**AVIS RELATIF À LA PROTECTION
CONTRE LES EVENTUELS EFFETS NOCIFS ET NUISANCES
PROVOQUÉS PAR LES RAYONNEMENTS NON IONISANTS
GÉNÉRÉS PAR DES ANTENNES ÉMETTRICES STATIONNAIRES**

Commune : BEAURAING - Exploitant : CITYMESH

Référence exploitant : NR06821_A

Rapport n° 1537 / 2025

Figure 1 : Vue en plan des lieux de séjour et des points de contrôle

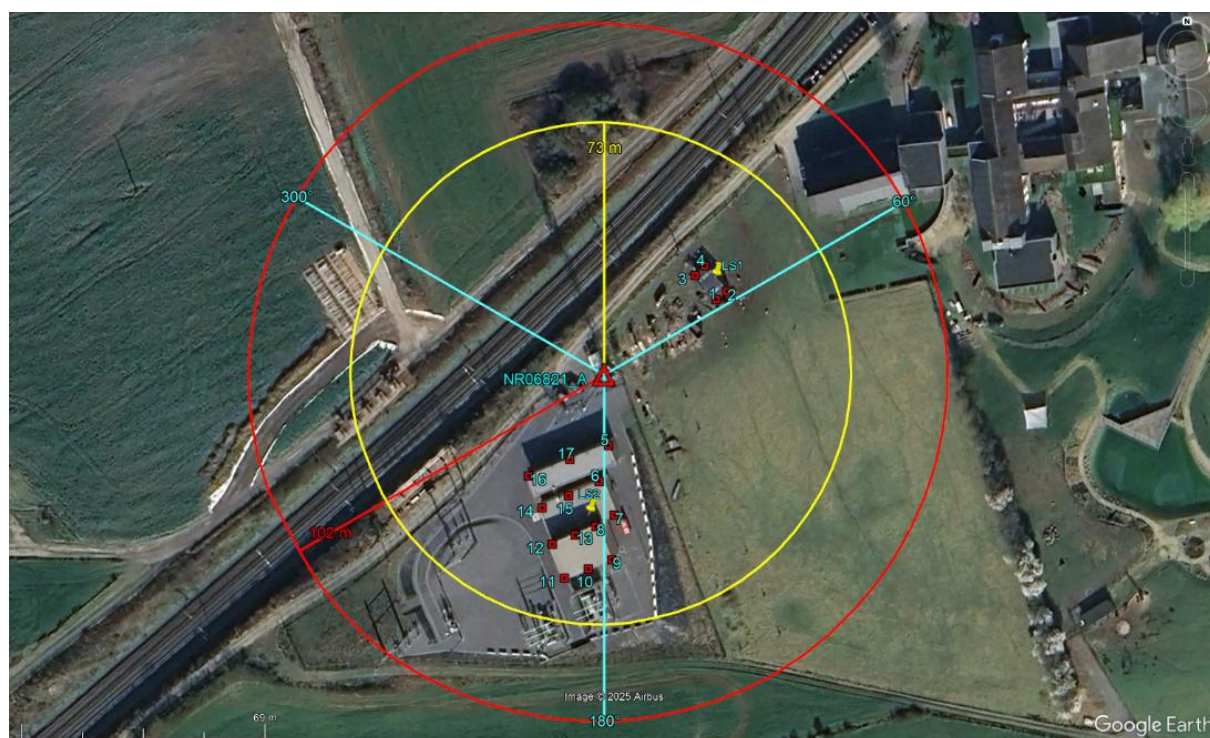
Les fréquences d'émission, la puissance rayonnée par chacune des antennes et leur gain permettent de déterminer le rayon de la zone à analyser. Tout dépassement de la limite par installation est exclu en dehors de cette zone. Le tableau 2 reprend les 35 LS² pour lesquels l'indice d'exposition est le plus élevé. Les différentes colonnes indiquent :

- le numéro du point de contrôle repris sur un des plans de la figure 1;
- le numéro du LS dans lequel se trouve le point de contrôle de la 1^{ère} colonne ;
- l'atténuation d'obstacle prise en compte pour le calcul de l'indice d'exposition dans le LS ;
- le résultat du calcul de l'indice d'exposition.

N° point de contrôle	LS	Atténuation (dB)	Indice d'exposition relatif à la limite par installation IE_i
5	LS2	3,0	0,049
11	LS2	3,0	0,045
8	LS2	3,0	0,036
7	LS2	3,0	0,035
2	LS1	3,0	0,033
13	LS2	3,0	0,032
10	LS2	3,0	0,028
1	LS1	3,0	0,027
6	LS2	3,0	0,027
4	LS1	3,0	0,025
17	LS2	3,0	0,025
9	LS2	3,0	0,024
14	LS2	3,0	0,024
12	LS2	3,0	0,024
3	LS1	3,0	0,022
15	LS2	3,0	0,021
16	LS2	3,0	0,010

En ce qui concerne les antennes de l'installation mentionnées dans le tableau 1, la distance maximale à laquelle la limite pourrait être atteinte, à l'extérieur, est égale à 92,6 m. S'il n'y a pas de LS à une distance inférieure, les antennes respectent forcément la limite d'immission.

Dans le cas des LS situés à l'intérieur des bâtiments, une atténuation d'obstacle est prise en compte et il en résulte que la distance maximale à laquelle la limite pourrait être atteinte se réduit à 66,1 m.

Figure 2 : Vue en plan des installations d'antennes dans un rayon de 300 mètres autour de l'installation faisant l'objet de la demande d'avis

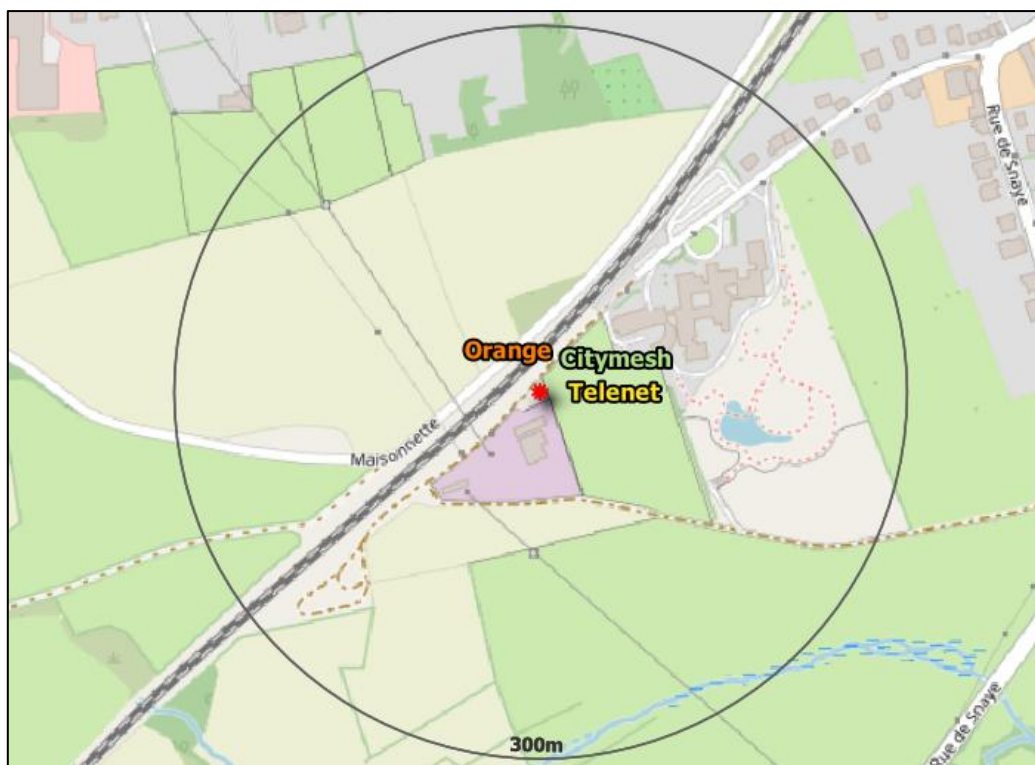
Le plan en projection verticale de la figure 2 indique la localisation des installations d'antennes émettrices stationnaires visées par le décret et situées dans un rayon de 300 mètres autour de l'installation référencée dans le paragraphe 2 et localisée au centre du cercle. Les données de localisation de ces antennes et les avis correspondant sont accessibles via le cadastre en ligne des antennes émettrices stationnaires⁸. Les installations prises en compte dans l'évaluation du respect de la limite cumulative sont les installations d'antennes émettrices déclarées en service par l'exploitant à la date du présent avis, à l'exception de l'installation référencée dans le paragraphe 2 et éventuellement d'autres installations ayant fait l'objet d'une demande d'avis à la même date et qui sont situées à l'intérieur de la zone de 300 mètres de rayon.

- il y a au plus 4 installations d'antennes émettrices stationnaires présentes dans la zone d'évaluation de 300 mètres de rayon représentée dans la figure 2, y inclus l'installation référencée dans le paragraphe 2 : la limite cumulative définie à l'article 4, §2 du décret est nécessairement respectée dans les lieux de séjour à l'intérieur de la zone d'évaluation de 300 mètres de rayon ;

- il y a exactement 5 installations d'antennes émettrices stationnaires présentes dans la zone d'évaluation de 300 mètres de rayon représentée dans la figure 2, y inclus l'installation référencée dans le paragraphe 2 et il existe, pour 3 ou 4 de ces installations, un avis attestant le respect de la limite abrogée de 3 V/m : la limite cumulative définie à l'article 4, §2 du décret est nécessairement respectée dans les lieux de séjour à l'intérieur de la zone d'évaluation de 300 mètres de rayon ;

- dans tous les autres cas, il a été vérifié que la limite cumulative définie à l'article 4, §2 du décret n'est pas dépassée dans les lieux de séjour sur base du nombre d'installations localisées dans la zone d'évaluation de 300 mètres de rayon représentée dans la figure 2, de leur localisation ainsi que des données inscrites dans la figure 1 et au paragraphe 4 du présent avis et dans les avis attestant le respect de la limite par installation ou de la limite abrogée de 3 V/m relatifs aux autres installations reprises dans la figure 2.

Compte tenu des considérations ci-dessus, il apparaît que l'intensité du rayonnement électromagnétique généré, dans les lieux de séjour situés dans un rayon de 300 mètres autour de l'installation référencée dans le paragraphe 2, par l'ensemble des antennes émettrices stationnaires de l'ensemble des exploitants du même site d'antennes émettrices stationnaires respecte la limite fixée à l'article 4, § 2 du décret.
